Bilag 2 Henvendelser modtaget i høringsperioden

Fra: TMFKP BU
Sendt: 2. juli 2015 09:45
Til: TMFKP BU CBP Byplankontorerne
Emne: VS: Høringssvar: Kalvebod Brygge Vest tillæg 1 - lokalplanforslag (2015 0121081).
Afsender: TM

Høringssvar vedr. Kalvebod Brygge Vest, tillæg 1 - lokalplansforslag

Bilag 2 til høringsvar
17.09.2015
Arkitema Architects

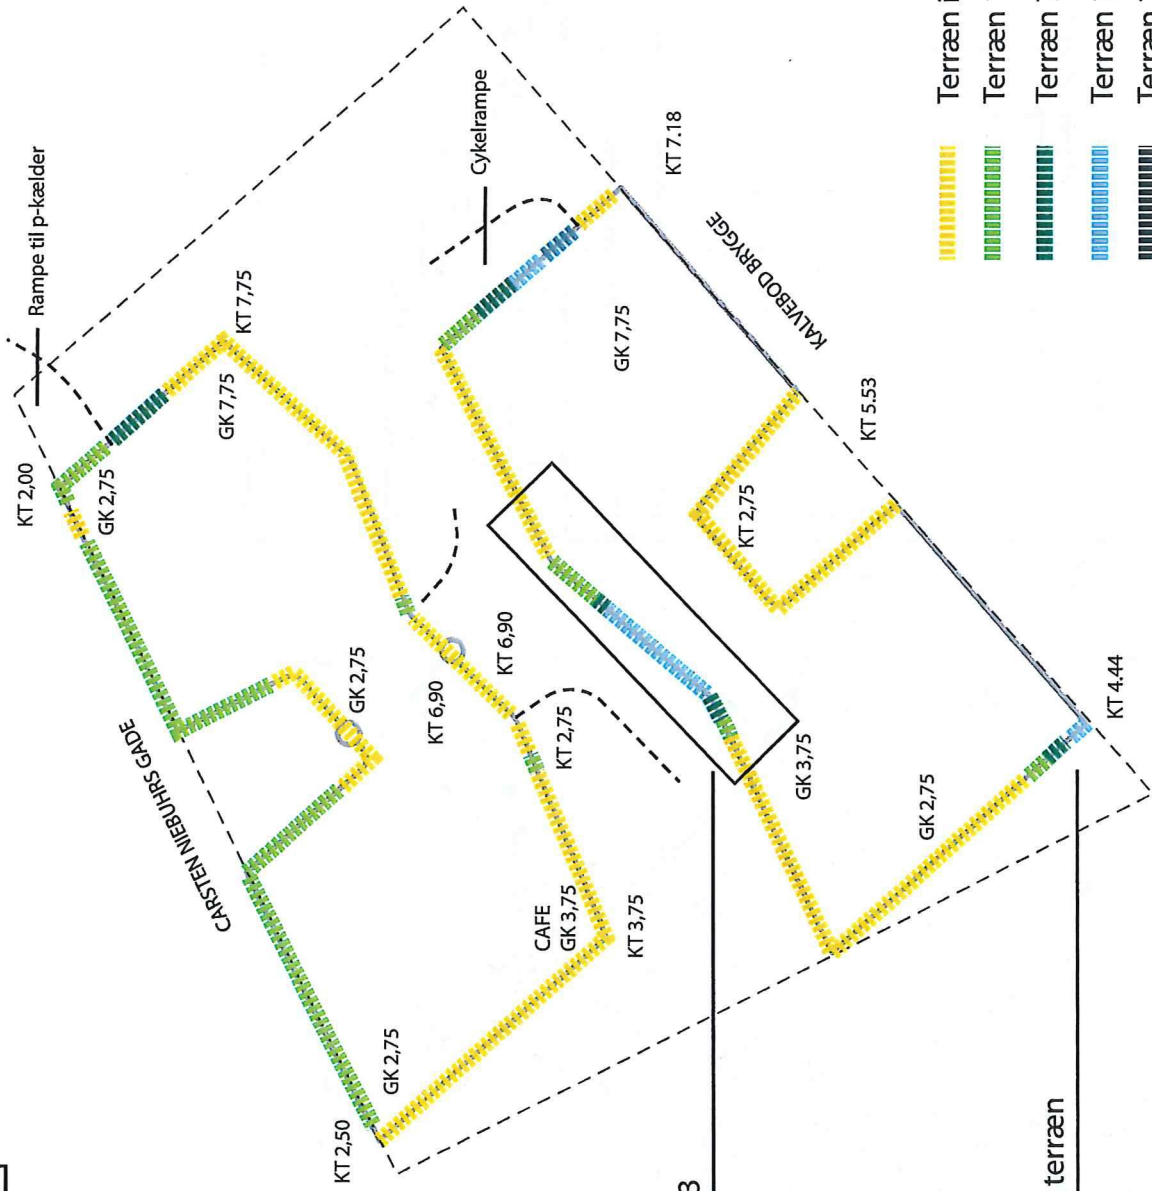
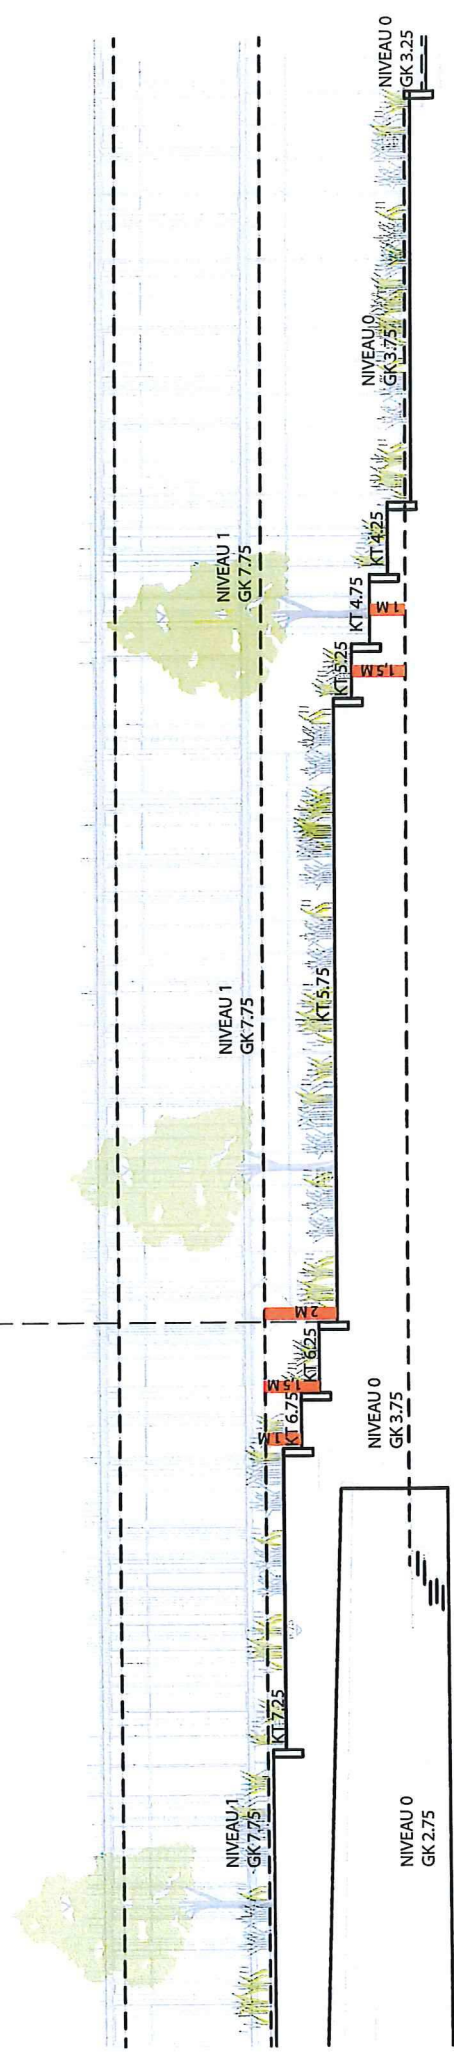
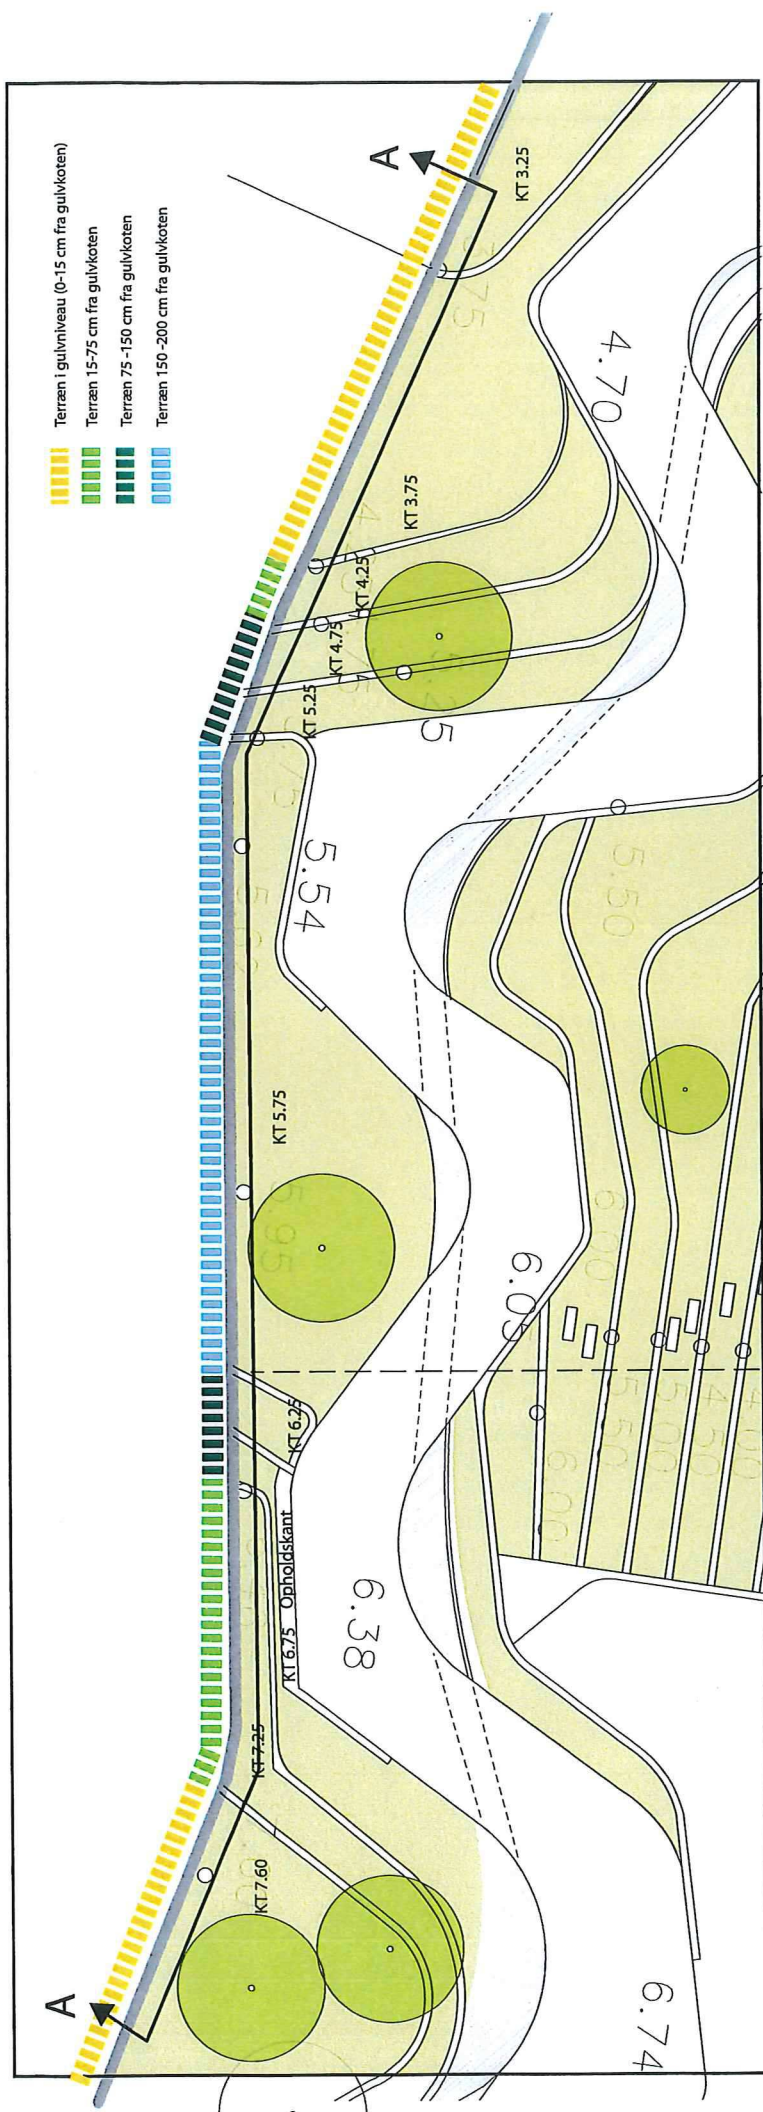
Derfor kan følgende områder ikke umiddelbart ligge i niveau med gulve i stueplan: (se bilag 2)

AFSTAND TIL GULVKOTE.

Detailjernet udsnit, se bilag 3

Tilpasning til eksisterende terræn

Kalvebod Brygge område II - model oppefra

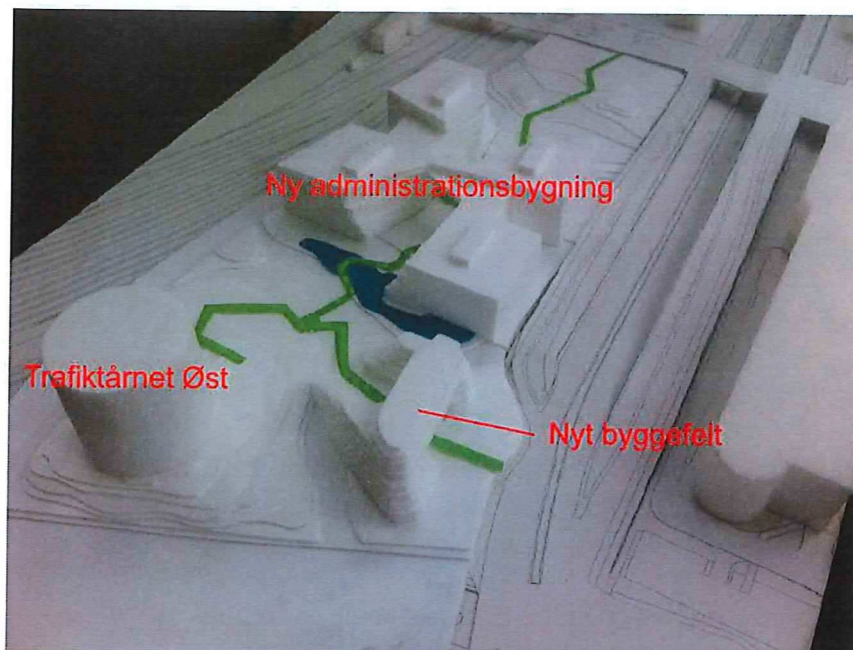
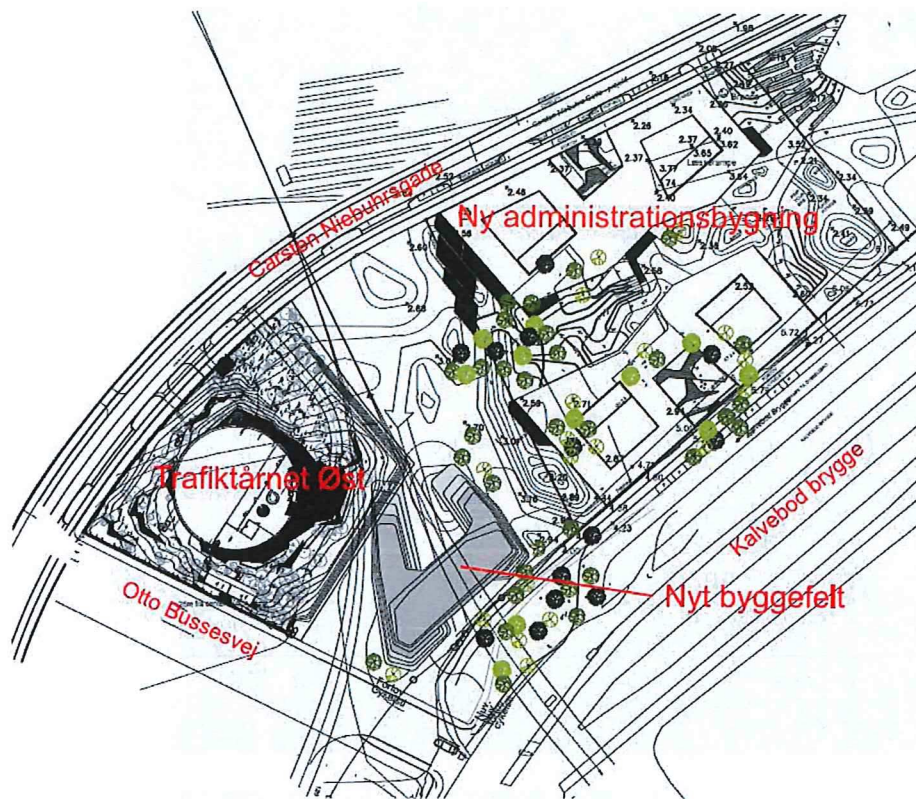
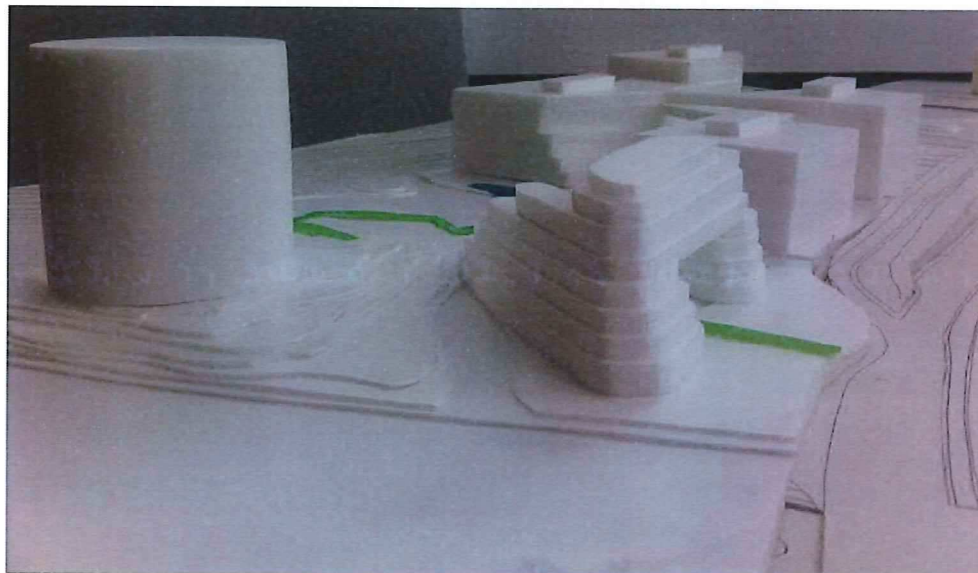
I forbindelse med høringen af dette tillæg ønsker Banedanmark at frembringe et grundejerønske om at byggeretten for lokalplanen og kommuneplanen for området udvides med op til 10.000 etagemeter for område II.

Derfor foreslår Banedanmark at man giver mulighed for byggefelt på hjørnet ud mod Vasbygade for at skærme for trafikstøj og vind, som det oprindeligt var tænkt i lokalplanen. Byggeriet skal være 'den nye Vesterport' og skal være med til at definere indkørslen til København på dette meget markante hjørne.

Derfor foreslår Banedanmark at man giver mulighed for byggefelt på hjørnet ud mod Vasbygade for at skærme for trafikstøj og vind, som det oprindeligt var tænkt i lokalplanen. Byggeriet skal være 'den nye Vesterport' og skal være med til at definere indkørslen til København på dette meget markante hjørne.

Huset skal respektere det grønne område ind mod Trafiktårnet Øst ved at terrassere opad ud mod vejen og danne fuld højde ud mod hjørnet. Huset udføres som to længer der forholder sig til Metroens spor under jorden og til sidst ud mod hjørnet forbindes med hinanden. På den måde dannes porten som man bevæger sig igennem for at komme ind på det grønne areal og videre rundt i forløbet.

Der vil i alt kunne bygges ca. 7500-10000 m² stigende fra 1 etage ind mod det grønne areal og op til 8 etager ud mod Vasbygade. Der etableres offentlige arealer som cafe og kantine i stueplan henvendt ud mod arealet, og resten af huset fungerer som erhverv.

Derfor anser Banedanmark indførelsen af endnu et byggefelt på området som en løsning til at fuldende bearbejdelsen af området og det grønne areal mellem husene, samt definere indkørslen til København på det meget markante hjørne.

Forslaget fremgår af de følgende modelfotos samt tegninger.
